Fagnotat

Vår ref.
2023/8722

Vår dato
01.11.2024

Fagnotat, Detaljregulering av Munkegata 35, Olav Tryggvasons gate 37, 39 og 41, Nedre Enkeltskillingsveita 4, r20220050, sluttbehandling

Oppriss i Munkegata, som viser ny fasade på Munkegata 35, det grønne trehuset med rødt tak i midten. Ny bebyggelse bak Munkegata 35 er vist i fem etasjer, slik forslagsstiller ønsker.

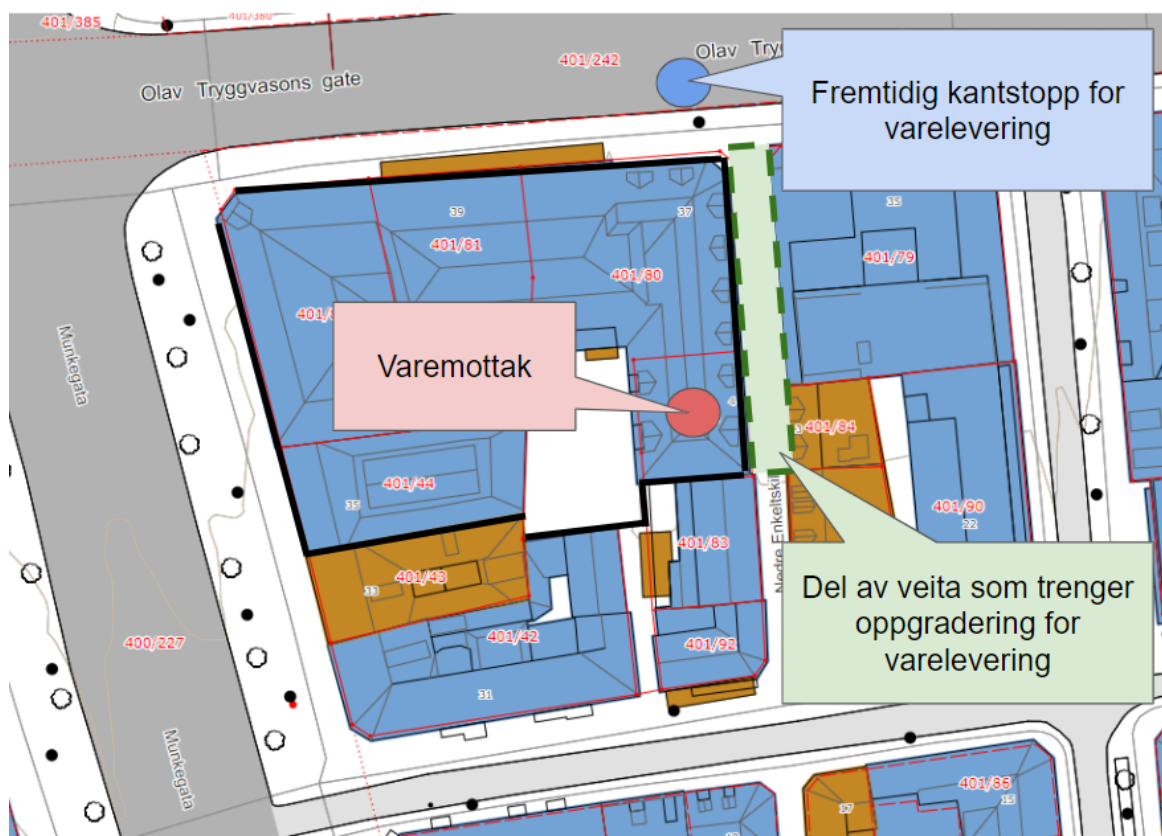
I *Munkegata 35* bevares hovedvolumet med to etasjer og saltak mot Munkegata. Fasaden mot Munkegata skal bygges opp på nytt, og delvis tilbakeføres til tidligere utforming. Inn mot bakgården tillates bebyggelsen økt fra to til fire eller fem etasjer. Et glasstak etableres over gårdsrommet.

Utforming og høyder har vært et viktig tema i planarbeidet. Ved førstegangsbehandling i Bygningsrådet ble det vedtatt at det skulle vurderes å senke bebyggelsen i Munkegata 35 med en etasje, fra fem til fire etasjer. Byplankontoret anbefaler en delt innstilling, med henholdsvis fire eller fem etasjers byggehøyde. Forslagsstiller ønsker å bygge i fem etasjer, da dette gir mer kontorareal og bedre sammenheng internt i byggeprosjektet.

Byplankontoret og Byantikvaren vurderer at fire etasjer gir bedre stedstilpasning og mindre konsekvenser for gatebildet i Munkegata og den lave, antikvariske trehusbebyggelsen.

På den andre siden vil den femte etasjen gi 190 m² mer kontorareal og cirka 30 flere arbeidsplasser i Midtbyen. Dette er i tråd med byutviklingsstrategien, ved at man får flere folk i sentrum og rett virksomhet på riktig sted. Byplankontoret og Byantikvaren vurderer at kvartalet kan tåle fem etasjers byggehøyde bak Munkegata 35.

Byplankontoret foreslår to alternative innstillinger for byggehøyden i Munkegata 35, på henholdsvis fire og fem etasjers byggehøyde.

Forslagsstillers alternativ: Illustrasjonene viser inntrukket toppetasje med flatt tak), og gode lysforhold i kontorlokalet.

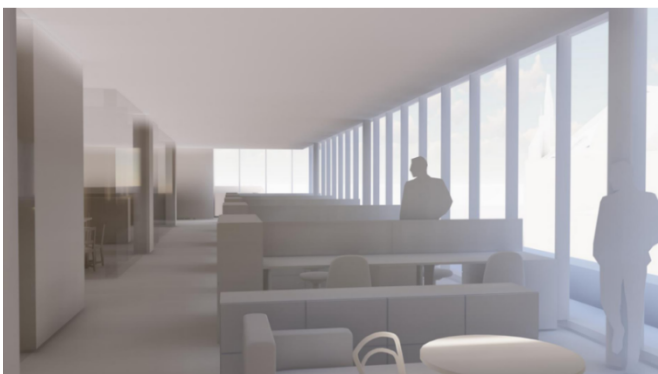
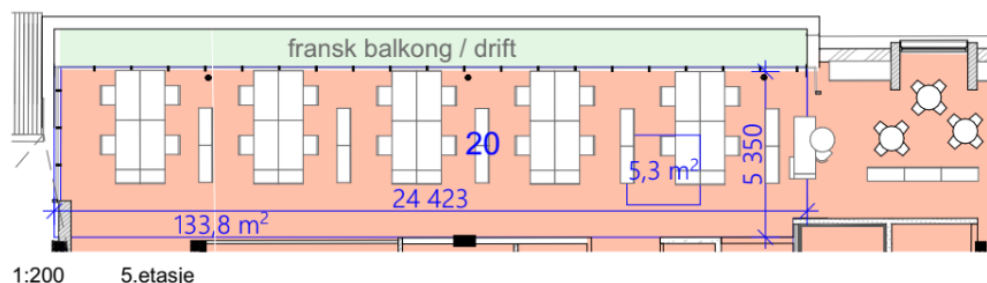
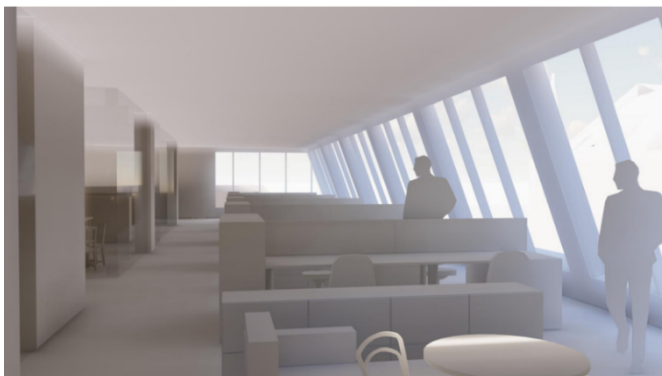
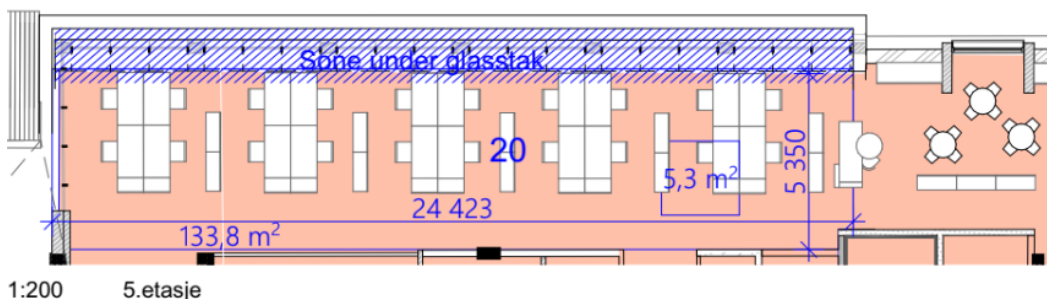
Bygningsrådet vedtok ved førstegangsbehandling av planforslaget at man skulle vurdere om taket på bygget i Olav Tryggvasons gate 39 skulle utformes som et skråtak eller en inntrukket toppetasje med flatt tak. Byplankontoret anbefaler skråtak. Forslagsstiller ønsker flatt tak i denne delen av kvartalet, begrunnet med arkitektoniske preferanser/hensyn, og fordi flatt tak gir enklere konstruksjon og drift/vedlikehold.

Byplankontoret har vurdert om toppetasjen i Olav Tryggvasons gate 39 bør utformes med skråtak, eller om den bør være inntrukket med flatt tak. Byantikvaren og byarkitekten har også vært med i disse vurderingene og foretrekker skrått tak, da det gir en bedre tilpasning til områdekarakteren.

Vurdering av de to ulike takformene viser at begge har like god brukbarhet som kontorlokaler. Skrått tak gir ikke mindre m² BRA til kontorareal eller færre arbeidsplasser. Dagslysinnslipp kan løses med takvinduer eller takopplett. Stedstilpasning og konsekvenser for gateløpet i Olav Tryggvasons gate blitt vektlagt i Byplankontorets alternativ.

En ulempe med skrå takutforming er at utvendig drift og vedlikehold kan bli noe mer utfordrende. Fasaden vender mot nord, og vil antagelig ikke få store utfordringer med solskjerming. Skrå takutforming utelukker fransk balkong mot Olav Tryggvasons gate.

På bakgrunn av vurdering av brukbarhet av kontorarealene og tilpasning til det historiske gateløpet i Olav Tryggvasons gate, mener Byplankontoret at bebyggelsen i Olav Tryggvasons gate 39 bør utformes med skrått tak mot Olav Tryggvasons gate. Byplankontoret vurderer at fordelene med skråtak i toppetasjen er større enn ulempene.
